PI 1857

PRODUCT INFORMATION

DUGATTYÚK ÉS HAJTÓKAROK 1.8 TFSI ÉS TSI MOTOROKHOZ

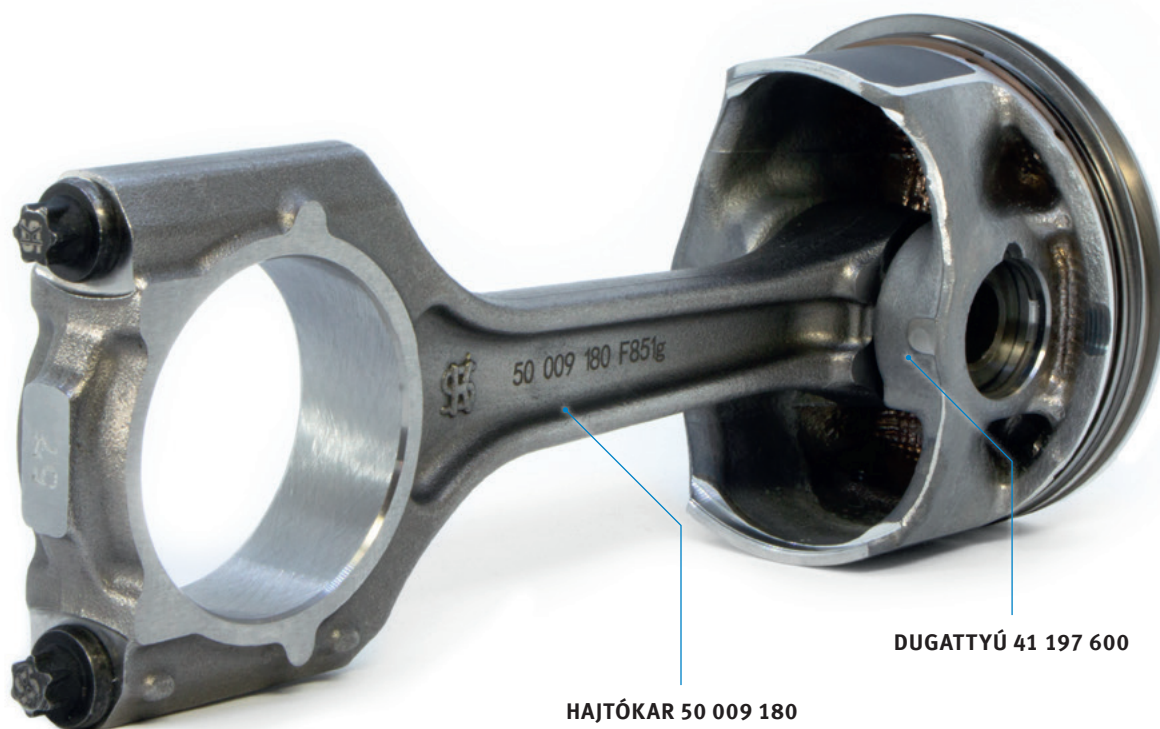
A sorozatban módosították az 1.8 TFSI és TSI motoroknál a dugattyúkat. Az új dugattyúk optimalizált háromrészes olajlevezető gyűrűvel és egy DLC bevonatú csapszeggel vannak ellátva. Mivel a módosítás során a dugattyúcsap átmérője 21 mm-ről 23 mm-re változott, a dugattyúk cseréjekor a hajtókart is ki kell cserélni.

Annak érdekében, hogy megakadályozzák az alkatrészek különböző súlya miatti egyensúlyhibákat, a Motorservice azt javasolja, hogy a motor dugattyúit és hajtókarjait mindig teljesen cseréljék.

A Motorservice ezennel megfelelő dugattyúkat és hajtókarokat bocsát rendelkezésre az utópiac számára. A hajtókarokat motor-készletként (4 darab) kínálja, mivel súlyuk pontosan össze van hangolva.
